en charge de l'enquête publique
relative au projet « Pure Salmon »

Objet : projet « Pure Salmon » d'une installation de production de saumon sur la commune du Verdon-sur-Mer – compatibilité du projet avec le SAGE des Nappes profondes de Gironde

PROJET PURE SALMON

COMPATIBILITE AVEC LE SAGE DES NAPPES PROFONDES DE GIRONDE

Localisation du piézomètre à l'Eocène « Le Conseiller »

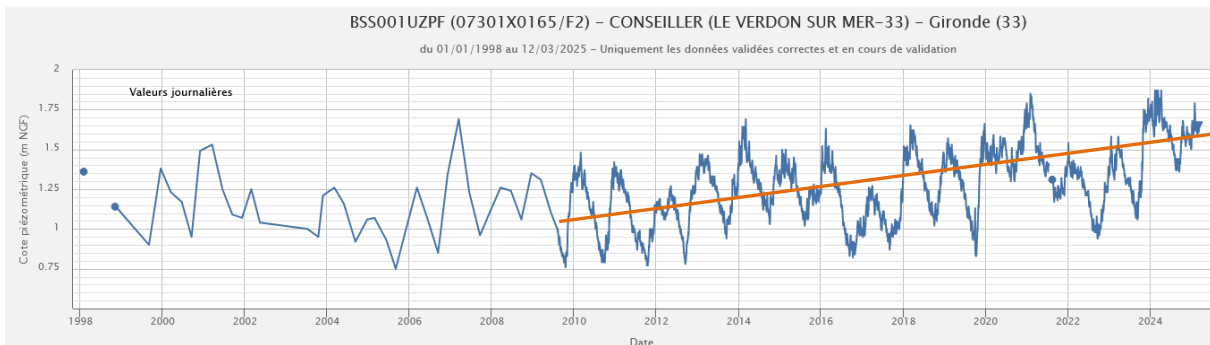
Cet ordre de grandeur peut paraître faible, voire négligeable, en première analyse. Il est néanmoins à rapprocher de la remontée des niveaux de la nappe de l'Eocène enregistrée ces dernières années en lien avec une stabilisation des prélèvements dans cette nappe.

Si l'on se réfère au piézomètre à l'Eocène le plus proche, c'est-à-dire au forage « Le Conseiller » mentionné au point 2, la remontée du niveau sur les 15 dernières années s'établit à une trentaine de centimètres si l'on ajuste une droite de régression sur la chronique de données.
